Novi vijak - kolotur za napinjanje 531 0274 30

LuK-AS-br.: 531 0274 30

Izdano 12.2007

Slika 3: LuK-AS-vijak

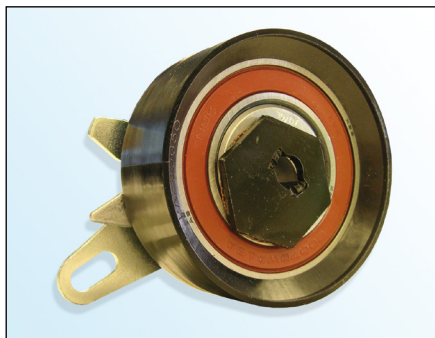
U okviru kontinuiranog tehničkog razvoja proizvoda LuK-AS isporučuje zajedno s kolotutom za napinjanje 531 0274 30 i novi vijak (slika 3).

- Vijak s pljosnatom glavom Torx
- Glava vijka $\varnothing 18,5 \text{ mm}$
- Klasa čvrstoće 10.9
- Element za osiguranje vijka na navoju
- Povećana sposobnost samostezanja

LuK-AS preporučuje zamijeniti postojeći vijak (slika 2) novo isporučenim vijkom.

Zatezni moment: $20 \pm 1,5 \text{ Nm}$
